**\* 111/11 - CARTAS NÁUTICAS DO INSTITUTO HIDROGRÁFICO –  
CN 26311 (INT 1885) – Correções**

Na CN 26311 (INT 1885) proceder às seguintes correções (Datum Europeu):

DIAGRAMA DE COMPILAÇÃO (SOURCES)

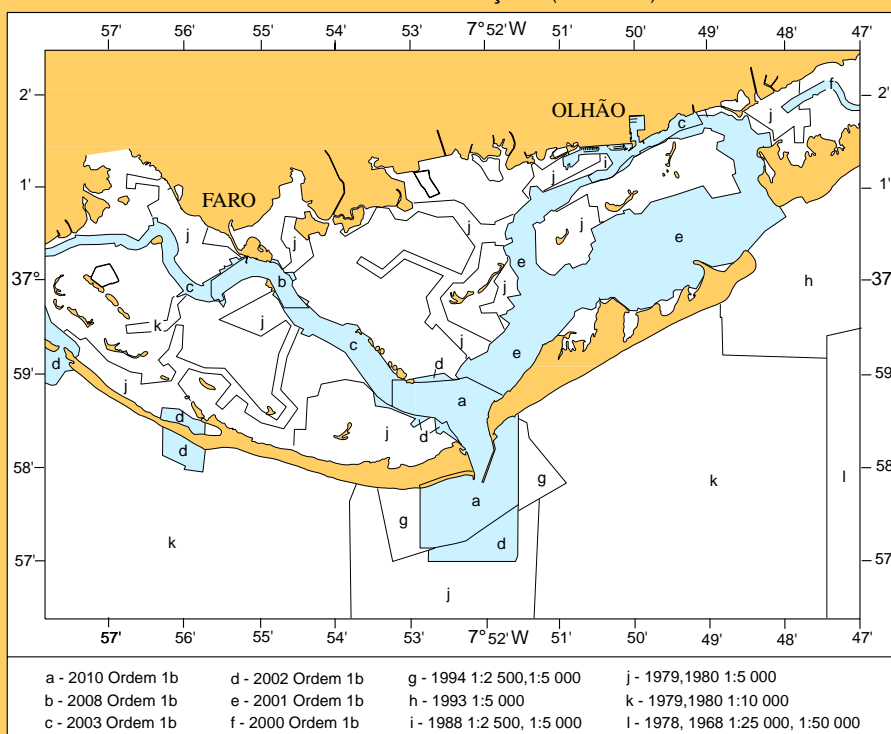
Retirar	a sonda	5 <sub>4</sub>	da posição	36°59,639'N/ 007°54,390'W
Inserir	a sonda	4 <sub>7</sub>	na posição	36°59,639'N/ 007°54,389'W

por colagem os anexos gráficos contidos na Secção VIII
